# DIRETRIZ DE AERONAVEGABILIDADE

80-06-01

## **DA Nº 80-06-01 - PIPER / EMBRAER - Emenda 1301/01-179.**

FIGURA 1

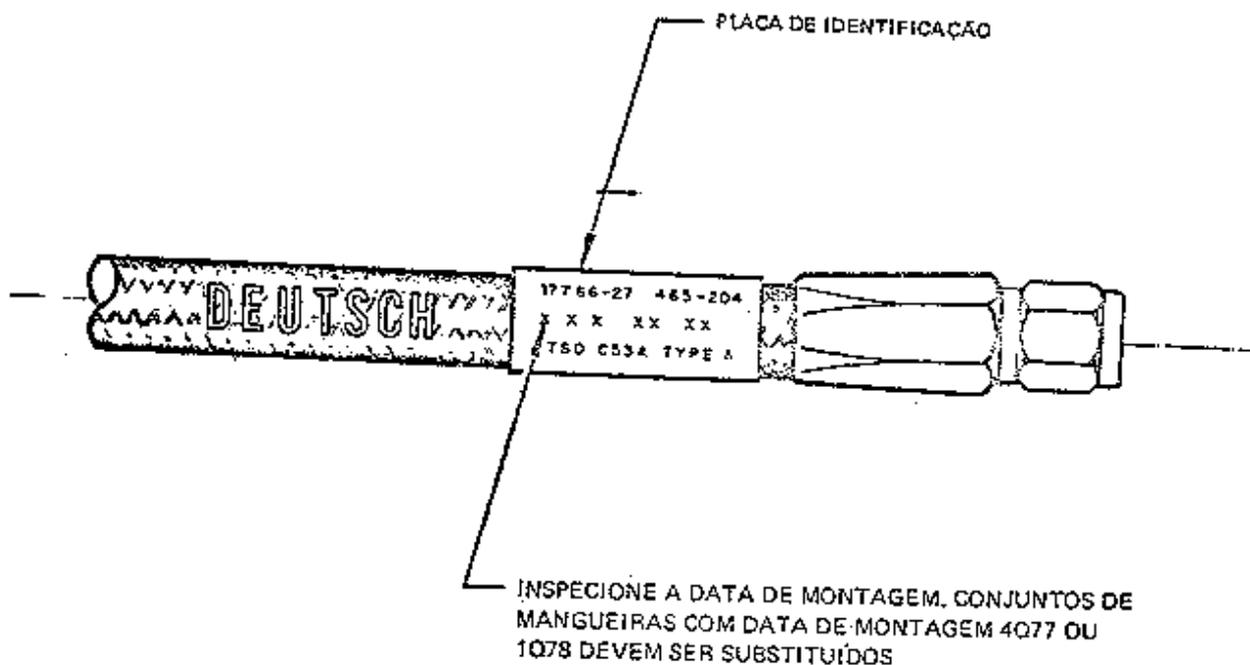
1. Inspeccione a identificação metálica das mangueiras da linha de pressão de abaixamento do trem de pouso, na procura da data de montagem 4Q77 ou 1Q78 (Fig 1).

2. Se as mangueiras apresentarem data de montagem diferente de 4Q77 e 1Q78 não é requerida ação posterior. Siga para o passo 11.
3. Se as mangueiras apresentarem data de montagem 4Q77 ou 1Q78 coloque o avião sobre macacos (veja Manual de Serviço) e proceda como segue:

- 3.1 Remova as mangueiras que apresentem data de 4Q77 ou 1Q78.
  - 3.2 Inspeccione-as visualmente quanto à deterioração, bloqueio ou sinais de vazamentos os quais indicam desagregação das camadas internas.

4. Se não for encontrada evidência de desagregação das camadas internas, substitua as mangueiras por outras que apresentem data de montagem diferente de 4Q77 ou 1Q78.
